**Uster, Festlegung des Gewässerraums am kantonalen Gewässer Aabach.  
Öffentliche Auflage nach § 15 g der Verordnung über den Hochwasserschutz  
und die Wasserbaupolizei (HWSchV); Auflagefrist: 8. August bis 6. Oktober  
2022; Einwendung GWH**

Der Vorstand der Gesellschaft für Natur- und Vogelschutz äussert sich wie folgt zum aufgelegten Projekt:

**Abbildung 3:** Ausschnitt aus Plan „Gesamtgrundlagenplan Anhang A04“, Abschnitt Hinterwisen – Zentralstrasse (Park am Aabach)

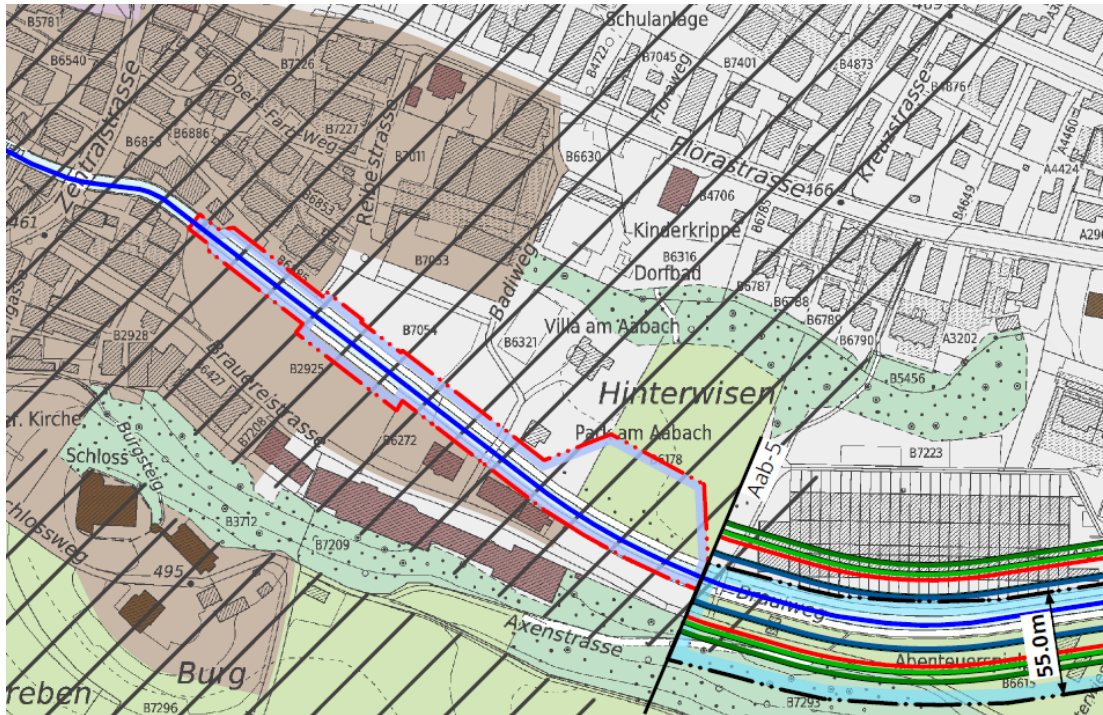
Zwischen den „Hinterwisen“ und den Gebäuden Zentralstrasse 15.1, Assek-Nr. 2385, Kat.-Nr. B6858; Zentralstrasse 17a, Assek-Nr. 7383, Kat.-Nr. B7534 sollen gemäss dem Auflageprojekt keine Gewässerräume ausgeschieden werden. Begründet wird diese „Nicht-Massnahme“ mit dem Gestaltungsplan „Park am Aabach“, der vom Gemeinderat Uster 2015 genehmigt worden ist (siehe Abb. 4 und 5)

Aus Sicht der GNVU geht es nicht an, dass die Gewässerbaulinien auf neue, erst in Vorplanung stehenden Gebäude ausgerichtet werden, insbesondere nicht, wenn diese Gebäude direkt an die Gewässerkante zu stehen kämen. Das wäre eine Perversion der Gewässerschutzgesetzgebung.

Der Ausnahmeparagraf Art. 41a, Abs 4, lit a. der eidg. Gewässerschutzverordnung (GSchV) nach welchem „in dicht überbauten Gebieten“ die Breite des Gewässerraums angepasst werden könne, soweit der Hochwasserschutz gewährleistet ist, kann hier ganz sicher nicht angewendet werden. Gerade in diesem Abschnitt kann im jetzigen Zustand weit und breit kein dicht überbautes Gebiet ausgemacht werden. Das Gelände rechts und links des Aabaches ist hier mit landwirtschaftlich genutzten Wiesen versehen.

- Der Gewässerraum ist im Bereich „Hinterwisen“ bis zu den ersten, bestehenden Häusern am Aabach (Zentralstrasse 15.1, Assek-Nr.2385, Kat.-Nr. B6858; Zentral-strasse 17a, Assek-Nr. 7383, Kat.-Nr. B7534) beidseitig nach den Anforderungen des GSchV festzulegen, d.h. maximale Breite.
- Der Gestaltungsplan „Park am Aabach“ ist aufzuheben.

**Abbildung 4:** Gestaltungsplan „Park am Aabach“, wie er vom Gemeinderat Uster 2015 beschlossen worden ist.

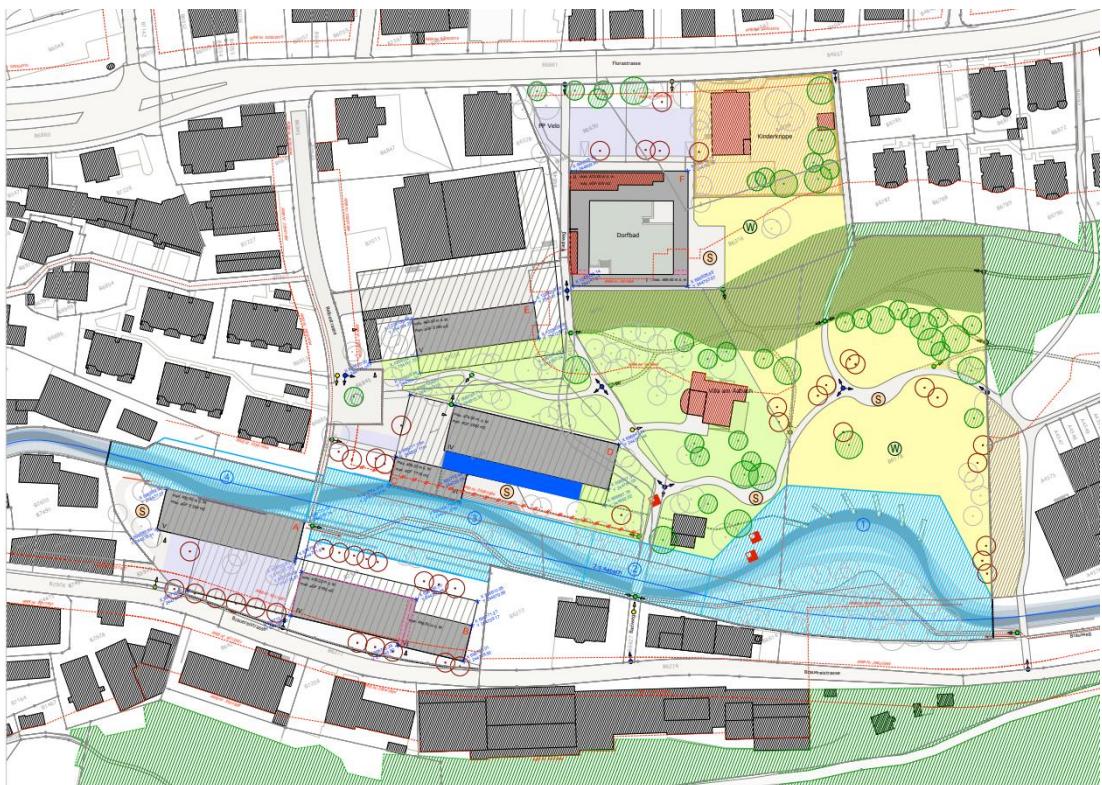
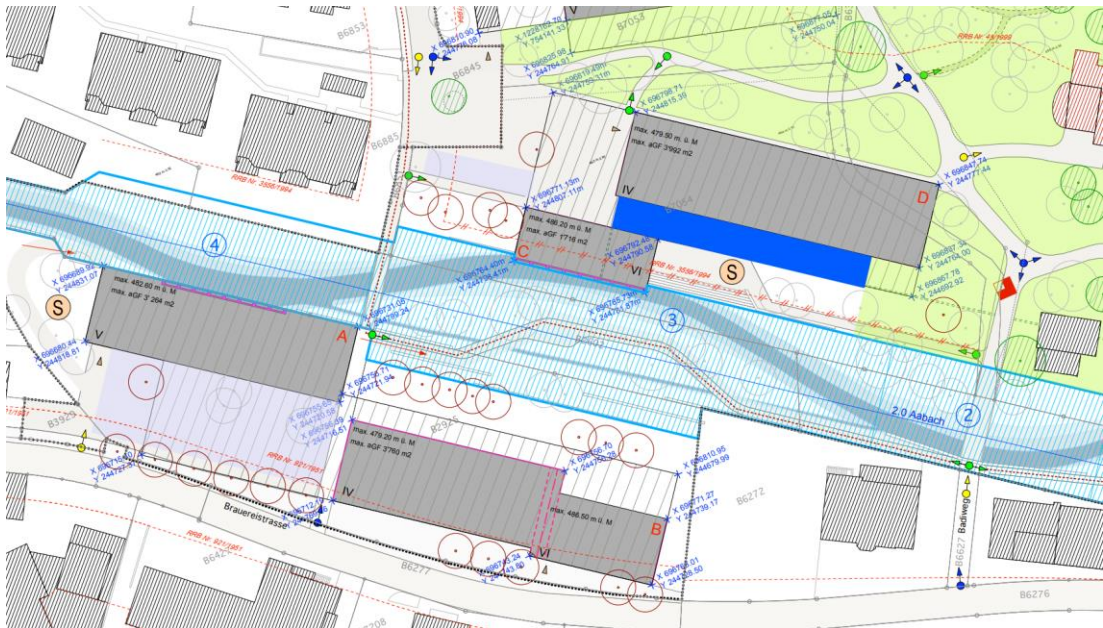
Das „neue“ Gewässerschutzgesetz wurde im Jahre 2011 nach äusserst langer und zäher Beratung in den eidg. Räten beschlossen. Die zugehörigen Anpassungen der Gewässerschutzverordnung (GSchV) ist seit dem 1. Juni 2011 (AS 2011 1955) in Kraft. Der Gestaltungsplan „Park am Aabach“ datiert von 2015, also vier Jahre nach Inkrafttreten der GSchV. Dem Kanton waren also beim Bewilligungsverfahren die Bestimmungen der neuen GSchV bestens bekannt.

Der Gestaltungsplan hätte in der von der Stadt Uster ausgearbeiteten Form von der Zürcher Baudirektion **nicht** bewilligt werden dürfen. Er ist demzufolge auch heute noch rechtswidrig und muss aufgehoben werden.

**Abbildung 6:** Ausschnitt aus Plan „Gesamtgrundlagenplan Anhang A04“, Abschnitt Zentralstrasse – Seestrasse

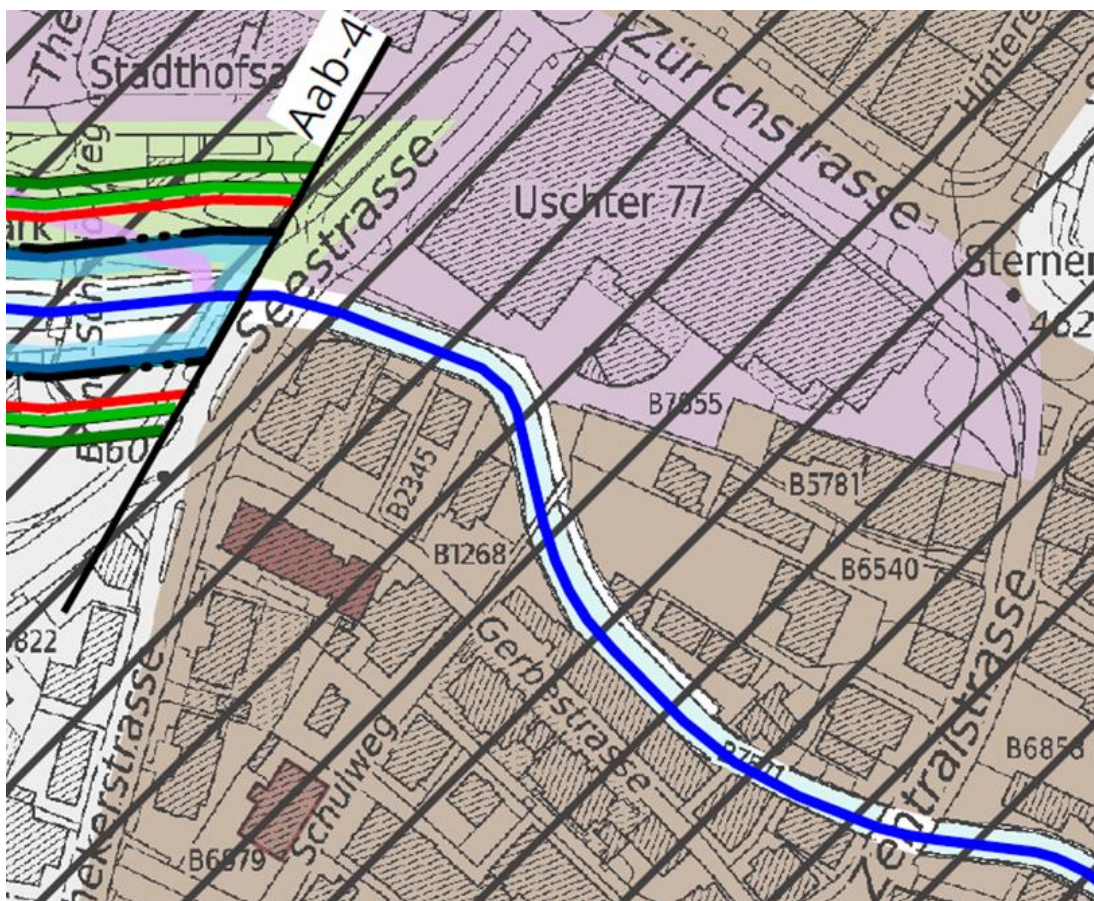
Im Bereich Zentralstrasse – Seestrasse wird ebenfalls auf jegliche Festlegungen verzichtet. Das ist – auch wenn hier dicht überbautes Gebiet angenommen werden kann, ja muss. Allerdings befinden sich am rechten Ufer einzelne wertvolle Objekte, die durch die Gewässerraum zwingend geschützt werden müssen.

- Im Abschnitt Zentralstrasse – Seestrasse sind generell Gewässerräume auszuscheiden, insbesondere jedoch auf den auf den noch freien – resp. durch allfällige Abbrüche von Häusern freiwerdenden, auf der Nordseite des Aabaches liegenden Grundstücken – die nötigen Gewässerräume auszuscheiden.
- Die Eiche ist als Bestandteil des Aabach-Lebensraumes zu erhalten.
- Der Bereich zwischen dem „Uster77“ und dem Aabachufer ist aufzuwerten.

**Abbildung 7:** Bauprojekte direkt am Aabachufer (in Rot)

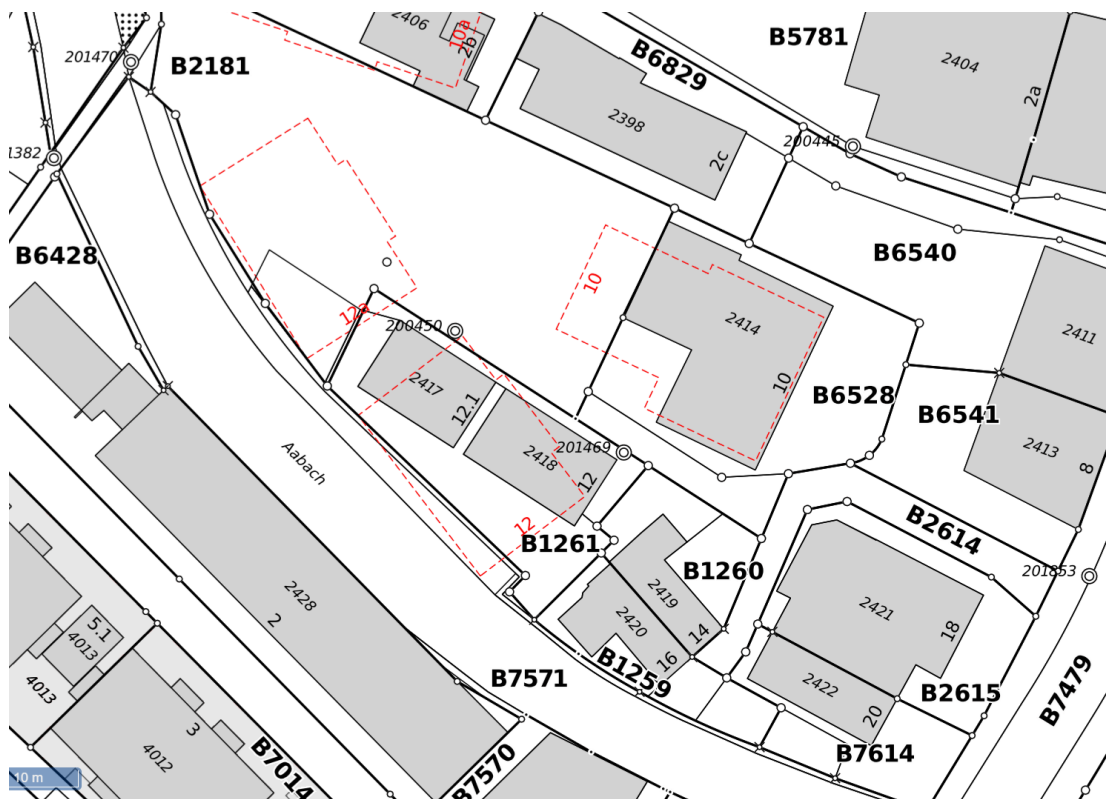
So ist auf den Grundstücken B2181, B6528 und B 1261 eine grössere Überbauung angedacht (siehe Abb. 7). Dabei soll – abgewendet vom Aabach – ein (privater) Innenbereich als Spiel- und Ruheplatz eingerichtet werden, dafür sollen die Neubauten direkt an das Aabachufer gestellt werden dürfen.

An der südöstlichen Ecke des Grundstückes befindet sich eine wertvolle und prächtige Eiche, die der Überbauung weichen müsste.

Im Sinn und Geist des Gewässerschutzgesetzes ist diese Anordnung der Neubauten mit der Fällung der Eiche nicht hinnehmbar. Anstelle des für die Öffentlichkeit abgeschlossenen Spiel- und Ruheplatzes zwischen den Häusern ist eine Anordnung dieses Raumes an den Uferbereich als öffentlich zugänglicher Bereich zu verlegen.
